Bieterfragen zur VE 160_4.010 – Aufzüge Haus 12_13

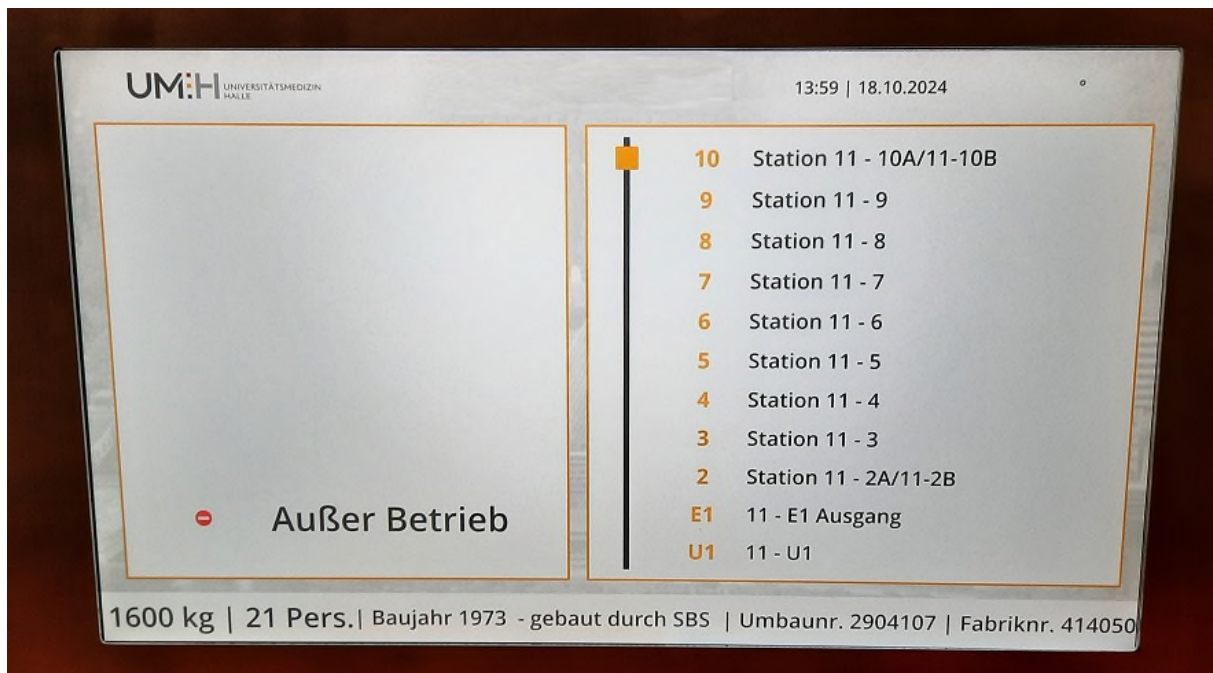
- Bei Punkt A0018 wird ein mindestens 7" großes Display der Ausführung ELFIN LT Line gefordert. Displays der Ausführung LT Line sind erst ab einer Größe von 10" erhältlich. Bei den Aktuell verbauten Anlagen die Demontiert werden sollen sind 15,6" Displays verbaut. Welche Größe soll für den Fahrkorb sowie für die Etagentableaus Angeboten werden.

Tatsächlich stehen noch die minimal Standard 7" aus dem Pflichtenheft im LV. In Anbetracht der Verortung und vorgesehenen Nutzung sind 15,6" (16:9; mindestens 500 cd/m²; Blickwinkel min. 178°) zu verbauen. Zumal diese Größe in allen umliegenden Anlagen (Haus 1 bis Haus 7) verbaut ist. Gleiches gilt ausdrücklich auch für die Anzeigen in den Fahrkörben (baugleich wie außen). Die Software unabhängige (Browser basierte) fernparametrierbar der Anzeigen umfasst bei allen Anzeigen auch die Bezeichnungen der Abteilungen in den entsprechenden Etagen.

Netzwerkkabel aller Anzeigen sind im Maschinenraum an Datendosen zu übergeben!

Hier noch ein Bsp. zum Layout (Finalisierung erfolgt nach Bemusterung)
